ID: 9134 RWE RENEWABLES ITALIA S.R.L. - Realizzazione di un impianto per la produzione di energia elettrica da fonte eolica della potenza di 36 MW costituito da 5 aerogeneratori della potenza di 7,20 MW da realizzarsi nei comuni di Bisaccia e Vallata (AV)

OSSERVAZIONI AL PROGETTO

RIFERIMENTO: ***RWE RENEWABLES ITALIA S.R.L.** - Realizzazione di un impianto per la produzione di energia elettrica da fonte eolica della potenza di 36 MW costituito da 5 aerogeneratori della potenza di 7,20 MW da realizzarsi nei comuni di Bisaccia e Vallata (AV)*
Procedura di Valutazione di Impatto Ambientale –
[ID_VIP/ID_MATTM: 9134]

OGGETTO: *Osservazioni al progetto ai sensi dell'art. 24 comma 3 del D. Lgs.152/2006*

Fig. 1 - Interessamento della fascia di rispetto fluviale di 150 ml con il rotore dell'aerogeneratore V3.

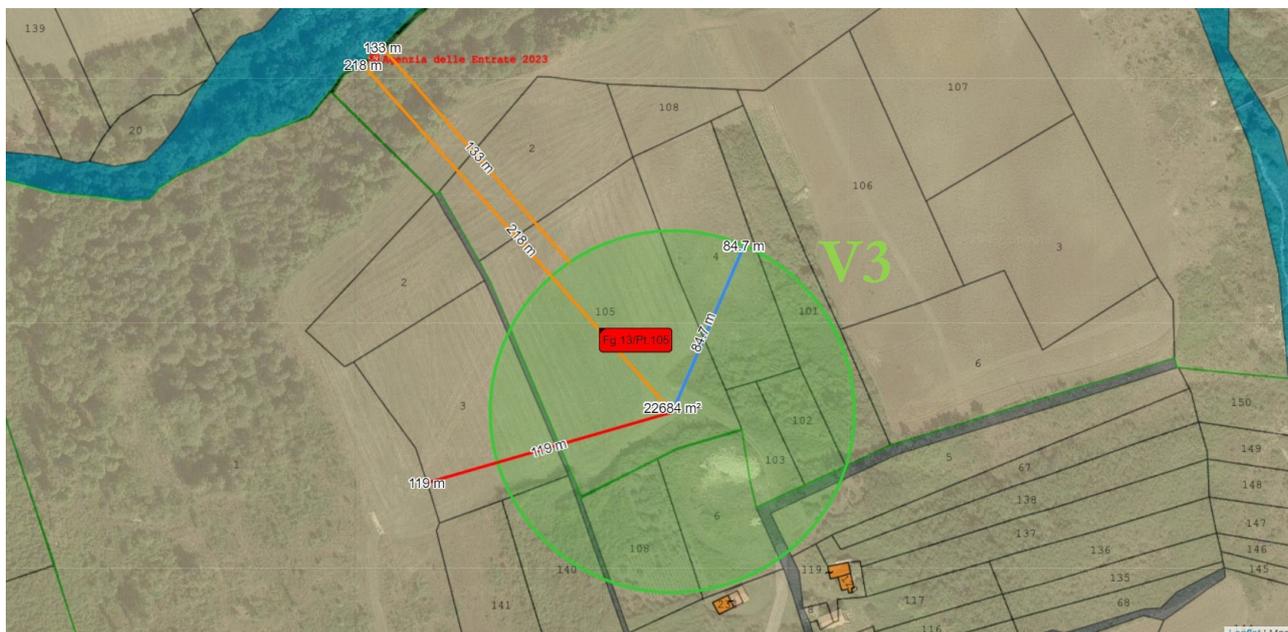
Nella figura che precede viene riportata in verde la proiezione a terra dell'area spazzata dal rotore dell'aerogeneratore **V3** che ricade in parte, con ogni evidenza, all'interno della fascia di rispetto dei 150 ml misurati dalle sponde o piede degli argini.

Nel caso di specie la distanza della punta del rotore nella sua posizione più prossima al torrente Calaggio può essere stimata in 133 ml dallo stesso torrente e quindi all'interno della fascia di rispetto fluviale 150 ml.

Fig. 4 – Particolare interferenza degli aerogeneratori V3, V5 con aree di uso civico (area delimitata giallo).

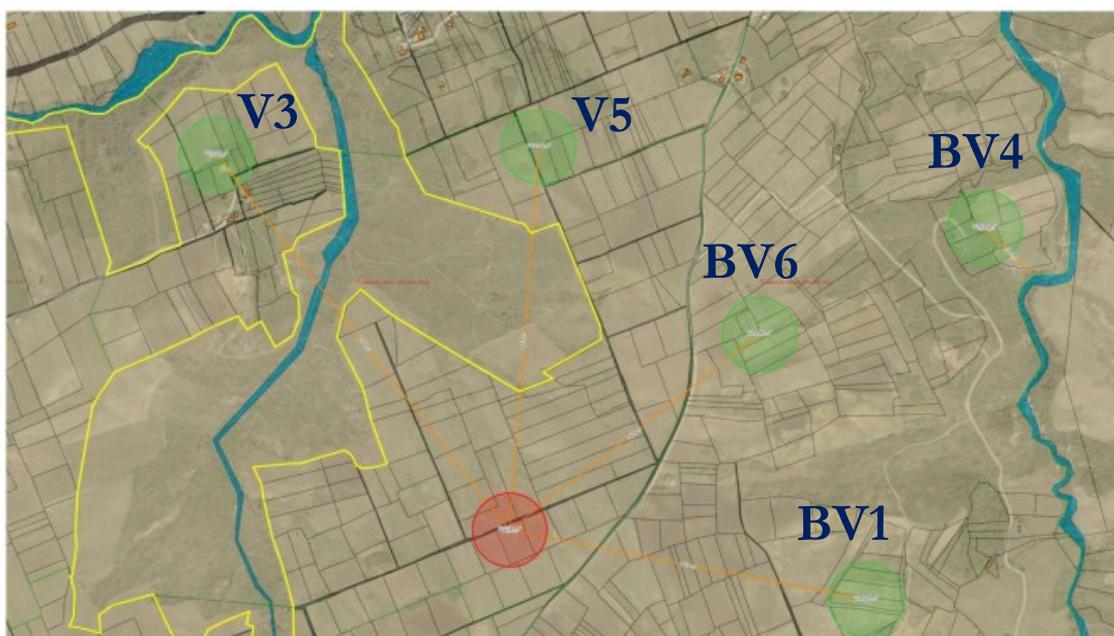
Tale affermazione oltre ad essere parziale (fa riferimento agli usi civici del solo Comune di Bisaccia), non trova altresì riscontro concreto **non solo con il concetto di interferenza esplicitato dalle disposizioni di cui alla Parte III, paragrafo 14.9, lett. c) del D.M. 10.09.2010**, ma anche con gli atti e le documentazioni relative alle sistemazioni dei demani di uso civico della Comunità Vallatese assegnati alla categoria "A" Boschi e pascoli permanenti susseguitesi nel tempo ed ufficialmente reperibili.

A conferma di ciò, nelle foto che seguono vengono riportate le distanze (in rosso) degli assi del mozzo dalla delimitazione dei terreni di uso civico assegnati alla categoria “A” relativamente agli aerogeneratori V3, V5 e BV4.

Fig. 9 – Particolare sorvolo (area in rosso) del terreno di uso civico del Comune di Bisaccia (part. 2 - Fig. 44)

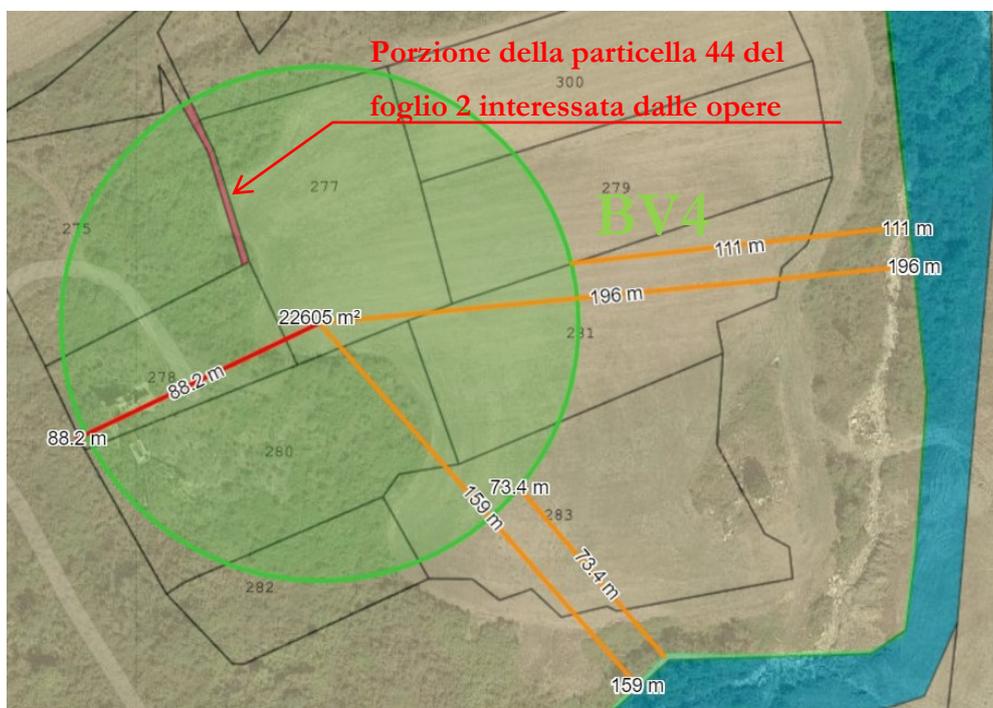
Per quanto concerne poi l'aerogeneratore BV4 appare del tutto evidente l'interessamento del rotore dell'aerogeneratore con la particella 44 del foglio 2 del Comune di Bisaccia come evidenziato in rosso nella figura 9 seguente.

Sulla scorta di quanto dedotto, il mancato avvio, da parte del Proponente di tutte le necessarie procedure amministrative intese ad ottenere la sdemanializzazione e/o mutamento di destinazione d'uso della porzione della particella di uso civico recante il n. 44 appartenente al foglio 2 del Comune di Bisaccia e delle particelle del foglio 13 interessate dal sorvolo aereo degli aerogeneratori V3 e V5, atteso il regime di inalienabilità e di indisponibilità cui i beni civici sono assoggettati ha, con ogni evidenza, il potere di viziare ab origine la procedura VIA avviata.
